Avis sur produits

Pignon renforcé sur opérateurs de type aérien pour édifices à appartements

Pignon de sortie amélioré de Manaras-Opera

La PIN 002 fixe la PIN 010 au pignon ►►

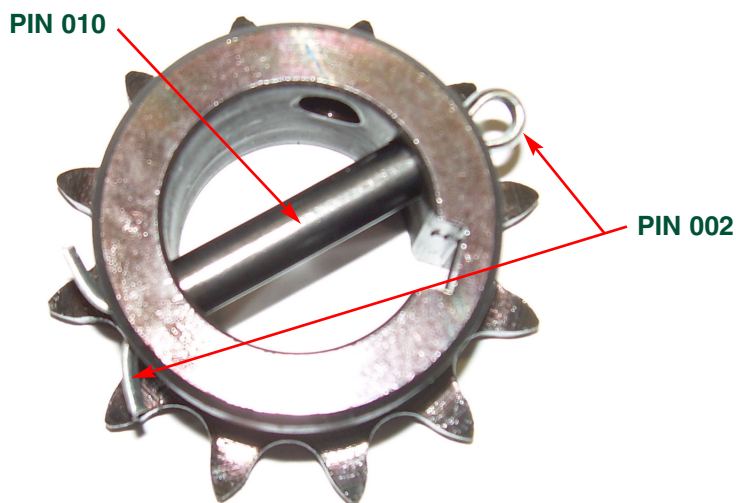
- Une goupille fendue (PIN 002) a été ajoutée dans la fente de la goupille élastique (PIN 010) afin de mieux fixer le pignon à l'arbre de sortie.

Les bouts de la PIN 002 sont pliés autour du moyeu du pignon pour fixer les éléments ensemble
